TESTO DELLE OSSERVAZIONI

OSSERVAZIONE N. 1 : AREA dell'IMPIANTO EOLICO NON IDONEA ai sensi dell'art. 20 com. 8 lettera c quater del Decreto Legislativo n. 199/2021 e ss.mm.ii.

ALLEGATO alle OSSERVAZIONI all' IMPIANTO EOLICO denominato REMPILLO nel COMUNE di PITIGLIANO (GR). Composto da n. 5 immagini e n. 5 pagine

Immagine n. 4 Situazione di saturazione da impianti FER nella provincia di Viterbo. Non sono riportati gli impianti fotovoltaici e agrivoltaici che hanno inciso per buona parte nel cumulo di impianti FER per superare già nel 2023 gli obiettivi del PNIEC assegnati alla Regione Lazio per il 20230.

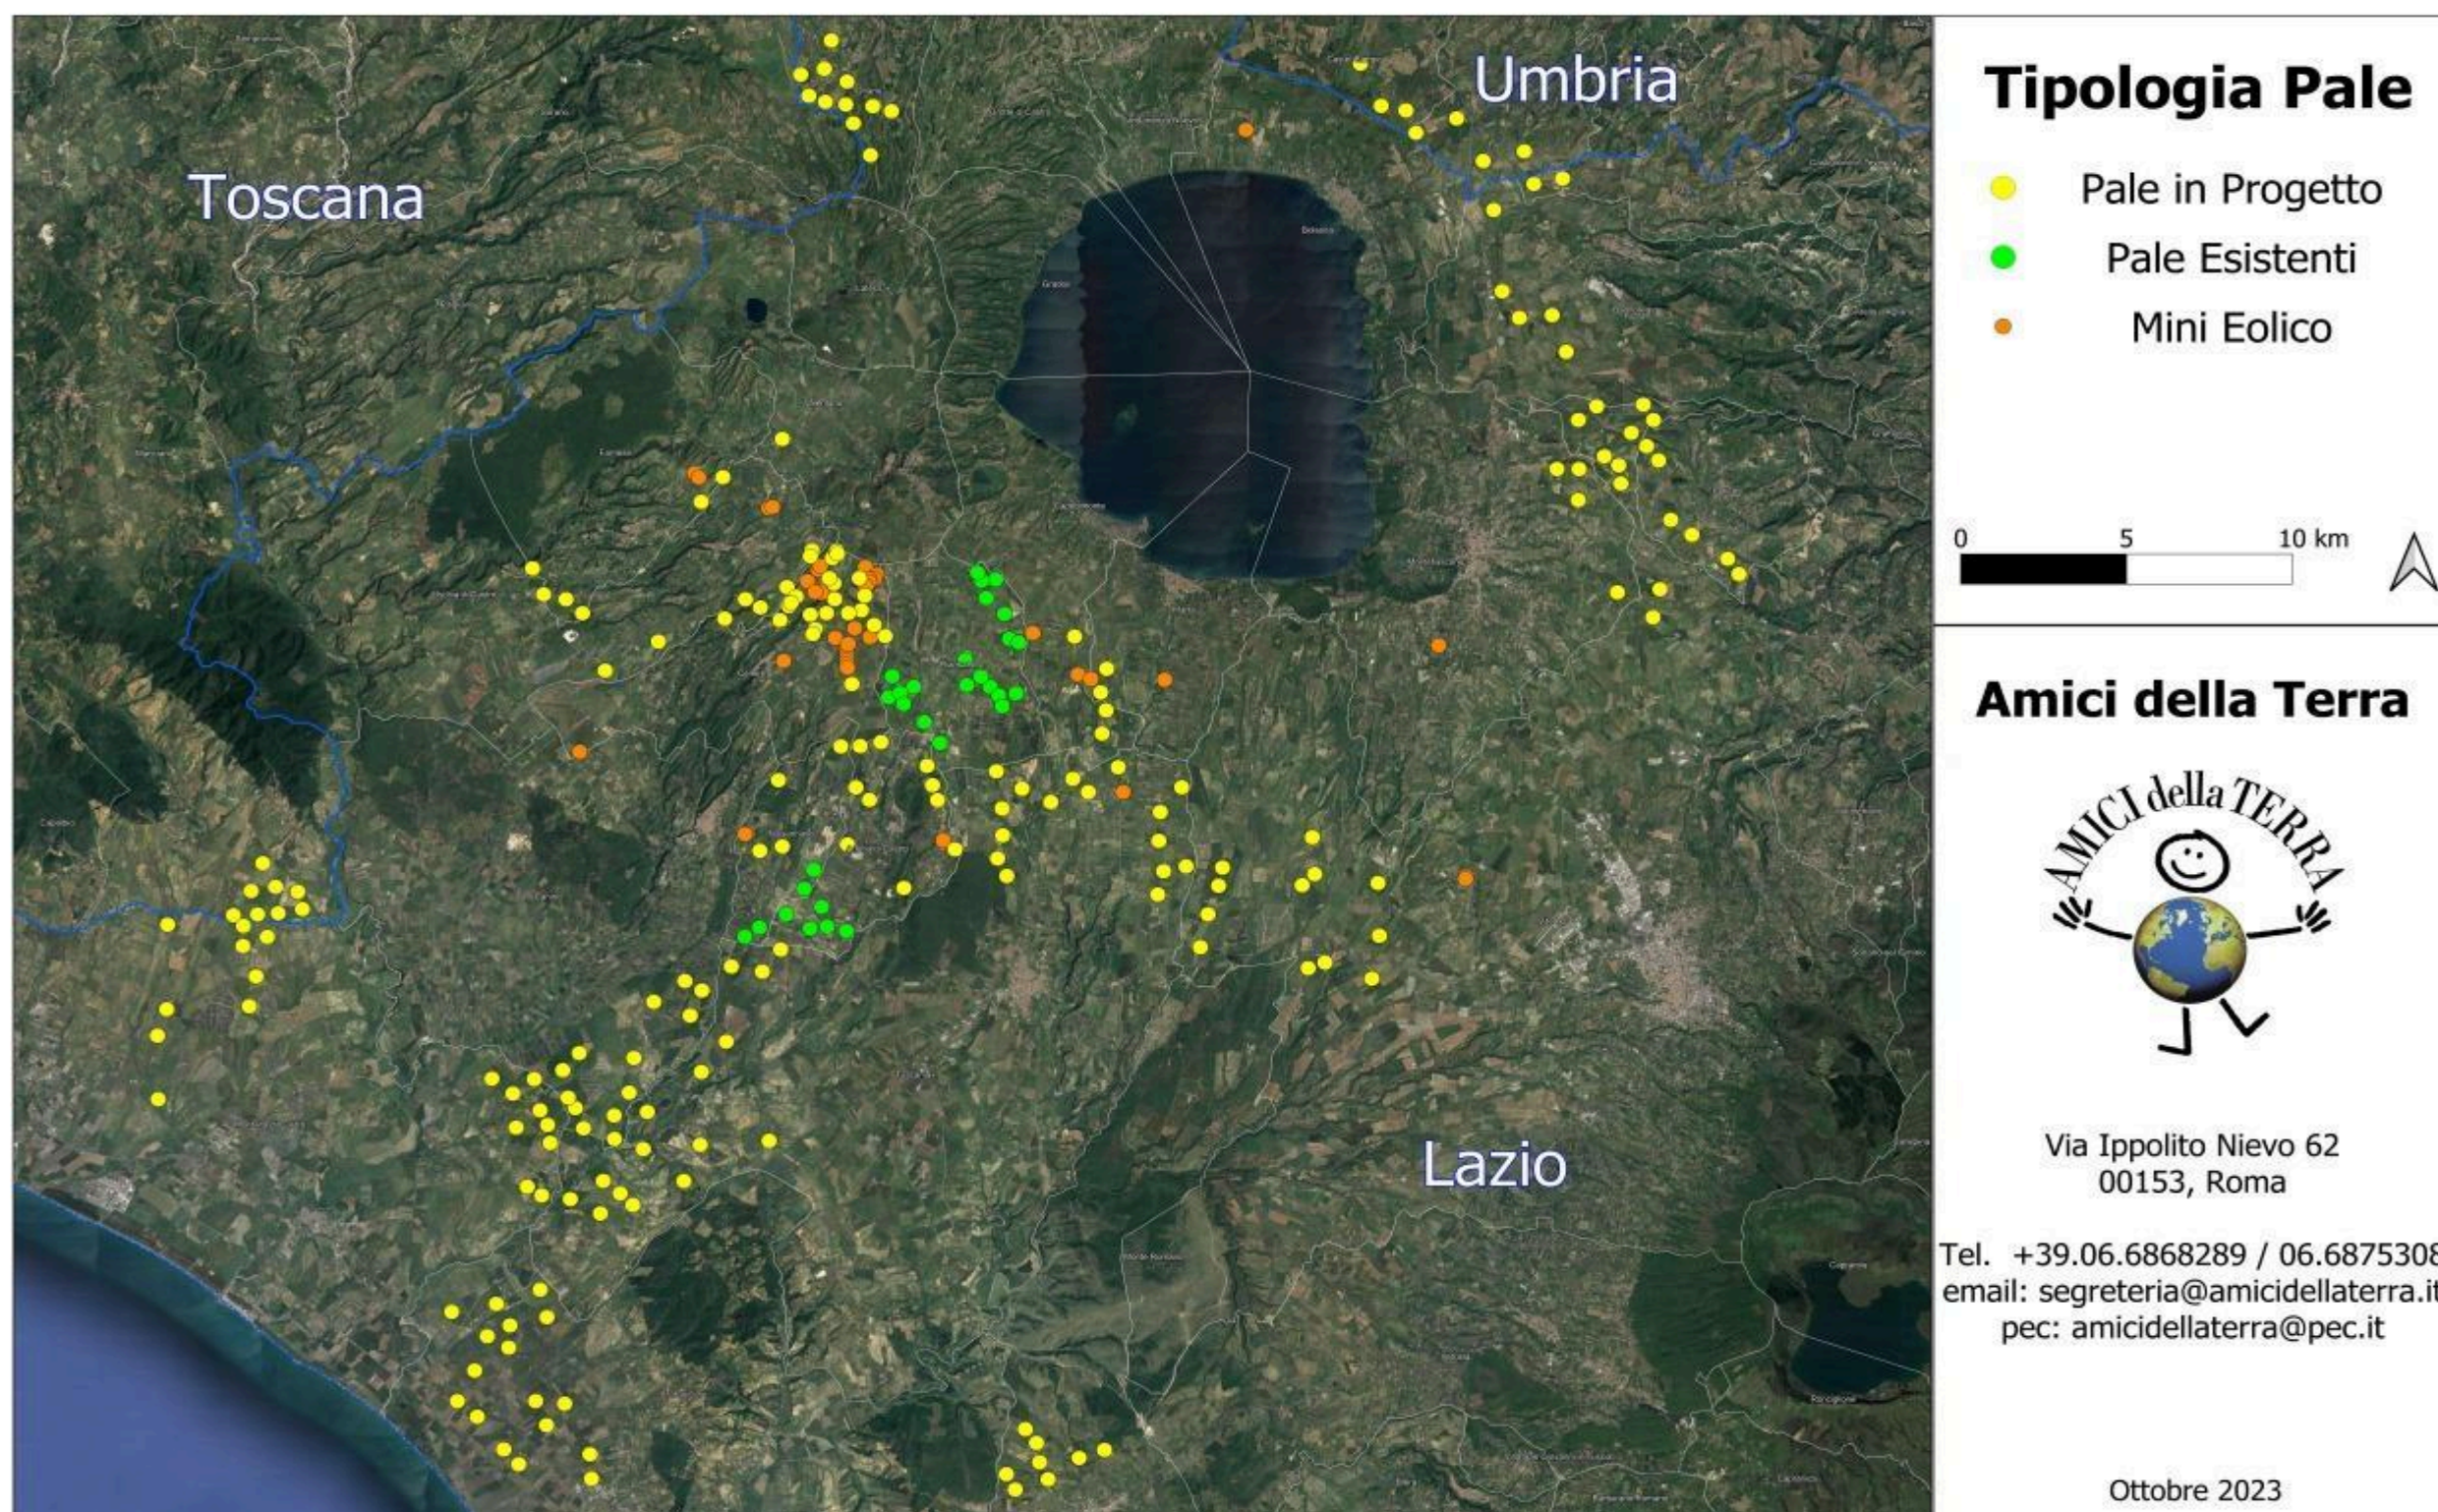
nn. 1 e 2 e crea anche degli impatti negativi anche sui beni naturalistici come verrà dettagliato nell'Osservazione n. 4. Inoltre andrebbe a sommarsi al già enorme cumulo di impianti eolici e fotovoltaici e geotermici che già creano una elevata criticità ambientale nella provincia di Viterbo e interferiscono anche con il territorio toscano come si può vedere dalle immagini nn. 4 e 5 dell'Allegato n. 1.
